浄水器「ホースが破裂した」のお知らせ

事象

浄水器用水栓とビルトイン浄水器カートリッジ
又は、アルカリスリムビルトインの組み合わせに
おいて、ホースが破裂して漏れた。

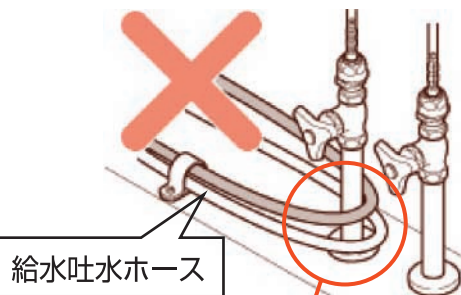
シンクキャビネット内の給水吐水ホースが折れ曲がった状態で、
湯側配管に直接接触し、高温が加わったことによるものです。

給水吐水ホース

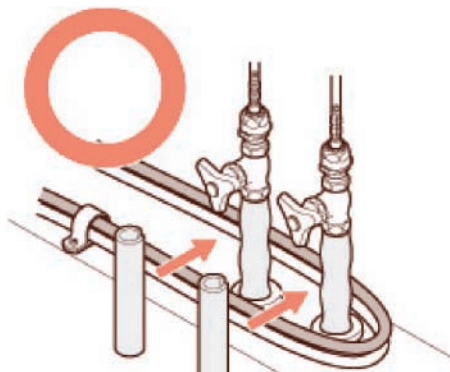
湯側配管に接触

ホースは湯側配管に直接接触しないようにし、本体に同梱して
いる断熱材(2本)を割って、配管に巻きつけてください。

断熱材

※配管に巻きつける
